DETERMINAZIONE DEL DIRIGENTE SERVIZIO VIA/VINCA 12 settembre 2025, n. 388

[ID VIP 13596] - Parco agrivoltaico denominato "H001 - C.DA STERPARO", di potenza pari a 40,17 MW, e relative opere di connessione alla RTN, da realizzarsi nel Comune di Castelluccio dei Sauri (FG), in c.da Sterparo.

Proponente: SOLIS CASTELLUCCIO S.R.L.

Procedimento:	ID VIP 13596
Oggetto:	Progetto di un impianto agrivoltaico avanzato denominato "H001 - C.da Sterparo", di potenza pari a 40,17 MW, e relative opere di connessione alla RTN, da realizzarsi nel Comune di Castelluccio dei Sauri (FG), in contrada Sterparo.
Tipologia:	D.Lgs. n. 152/2006 come s.m.i. Parte seconda, ALLEGATO II – Progetti di competenza statale, punto 2) "impianti fotovoltaici per la produzione di energia elettrica con potenza complessiva superiore a 10 MW" di nuova realizzazione.
Proponente	SOLIS CASTELLUCCIO S.R.L.

Figura 04: Area dell'impianto fotovoltaico con buffer di 500 m su cartografia PPTR con segnalazione dei vincoli delle componenti Culturali

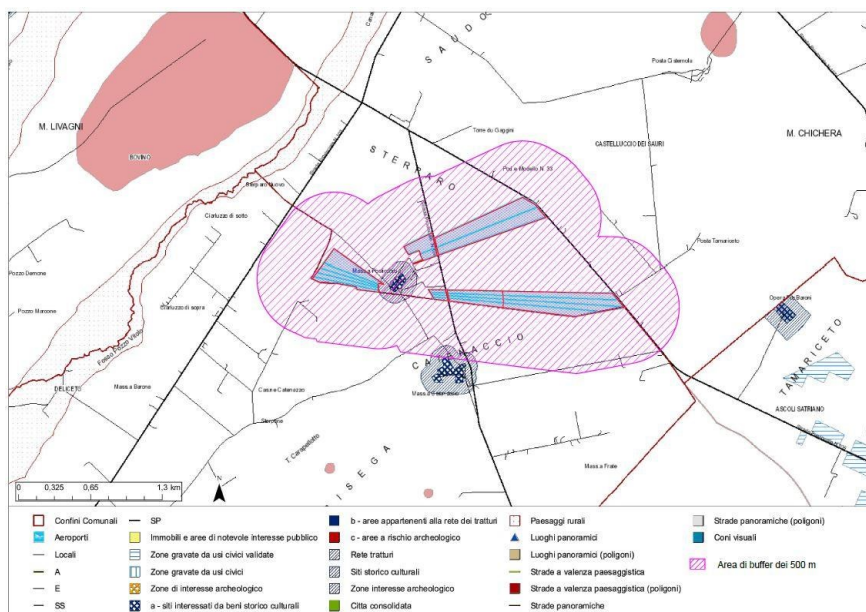
Si segnala che nel buffer di 500 m sono presenti vincoli delle componenti culturali anche se non rientrano nei beni sottoposti a tutela ai sensi della seconda parte o dell'art.136 del D.Lgs 42/2004 (Fig.04):

- Masseria POSTICCHIO Cod **FG005237** – Comune Castelluccio Dei Sauri (FG) – Masseria età Contemporanea – Segnalazione Architettonica.;

- Masseria CATENACCIO - Cod **FG005246** – Comune Deliceto – Masseria età Contemporanea – Segnalazione Architettonica;

Figura 05: Ubicazione terreni interessati dall'impianto rispetto a vincoli PPTR con buffer 500 m

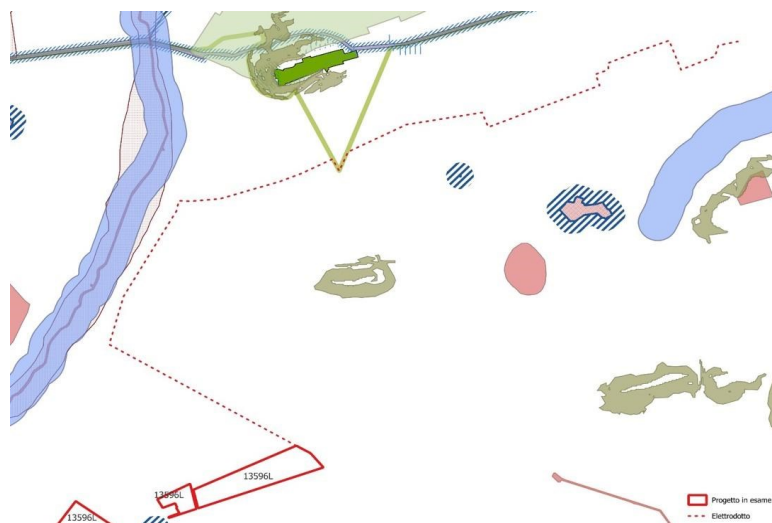
Dall'analisi della cartografia del PPTR si riscontra che **sulle** le aree dell'impianto **non insistono su vincoli diretti PPTR**. (Fig.05)

Figura 07: AREE NON IDONEE ai sensi del R.R. 24/2010

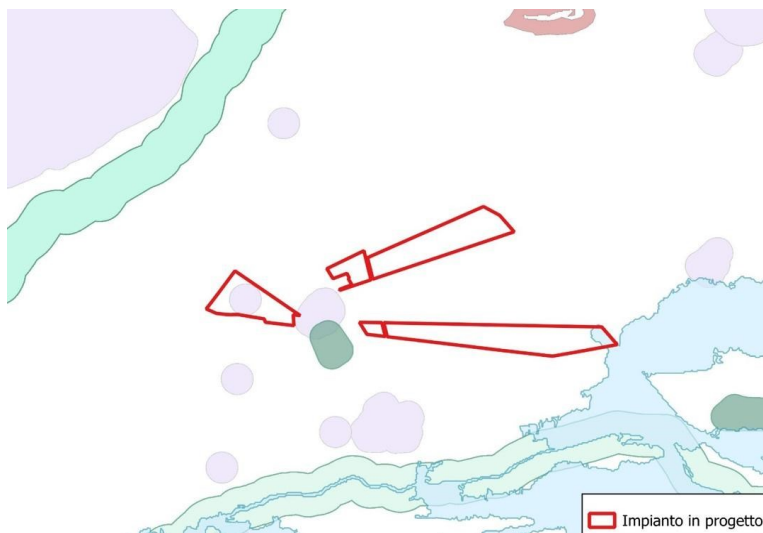
NON IDONEE (Fig.07). Dall'esame della cartografia risulta che il progetto **interferisce** con aree classificate come "non idonee" ai sensi del R.R. 24/2010, precisamente:

- Segnalazione della Carta dei Beni, FG005224, Casino Sterparo
- Aree a pericolosità idraulica.

Figura 08: Layout del proponente che evita di disporre pannelli fv su aree non idonee

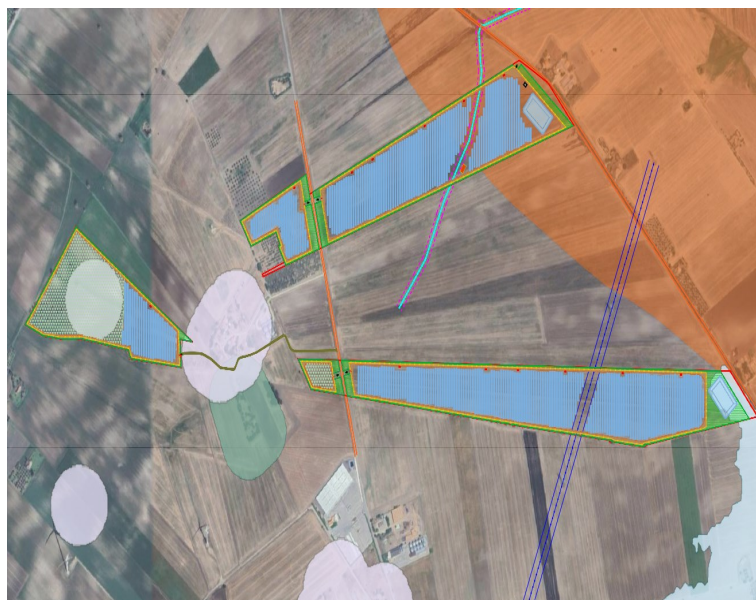
Tuttavia, nel layout d'impianto il proponente evita di disporre pannelli fotovoltaici su aree non idonee. (Fig.08)

Figura 12: Suddivisione aree interessate dal progetto agricolo

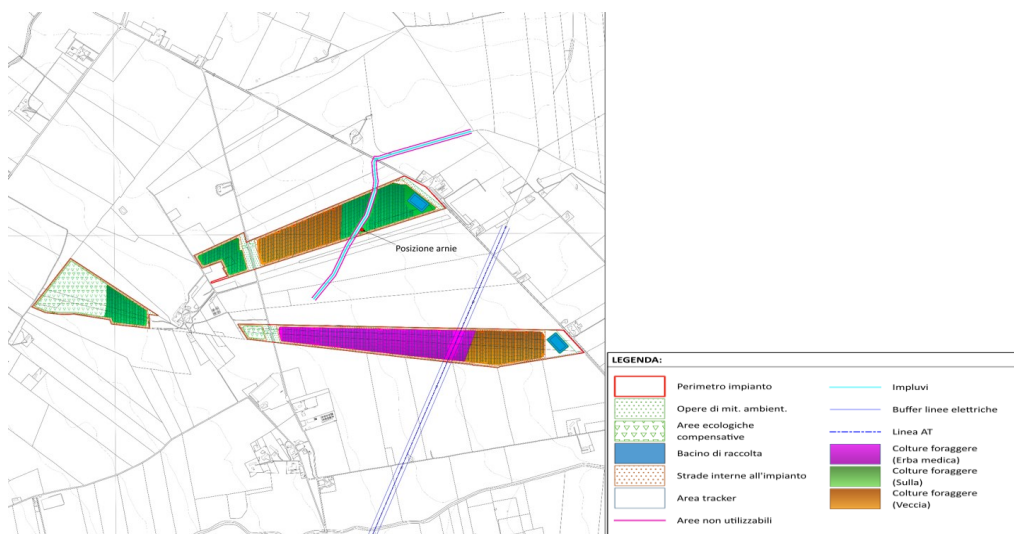
Nell'elaborato succitato si intende come area coltivabile, tutta l'area recintata nelle aree sia sotto i tracker che quelle comprese tra i tracker. Si rileva anche che nelle aree coltivabili sono inclusi un'area di impluvio canalizzata che di fatto non è coltivabile e le vasche di raccolta delle acque per l'irrigazione di cui manca ogni informazione sul loro dimensionamento.

Figura 13: Sezione particolari Tracker

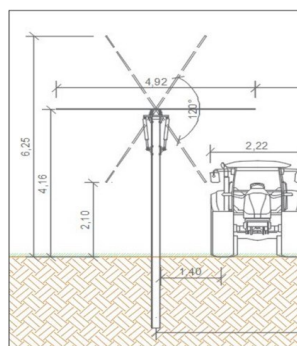
I tracker monoassiali (Figura 13) nella loro posizione più bassa raggiungono 2,10 m da terra, mentre l'altezza massima in posizione orizzontale sarà di circa 4,16 metri per una altezza massima di 6,25 m in posizione di massima inclinazione. Il proponente dichiara che l'interdistanza tra i tracker è di 9 metri e che tra i tracker vi è un filare di uliveto intensivo. Con questa configurazione il Proponente dichiara che il passaggio mezzi può avvenire solo quando i tracker sono nella posizione più bassa a 2,10 m (Figura 14). Ma, considerando che i tracker sono in continuo movimento e che essendo il mezzo più alto inevitabilmente in quello spazio ridotto potrebbe intercettare il pannello. L'unica area realmente transitabile in sicurezza sarebbe quella libera tra i tracker ma che di fatto è occupata dall'uliveto e considerando che lo spazio libero è di 4,08 m e che il filare di uliveto occupa 1,50 m restano solo 1,36 m per lato di spazio di manovra che comporterebbe comunque difficoltà di gestione dell'uliveto superintensivo per le potature e trattamenti.

Anche considerando di utilizzare mezzi di più modeste dimensioni, essi non sarebbero adatti considerando l'estensione dei terreni da gestire.

Inoltre tale configurazione non permetterebbe la manutenzione in sicurezza dei pannelli sia quella ordinaria che quella straordinaria, visti gli spazi di manovra ridotti.
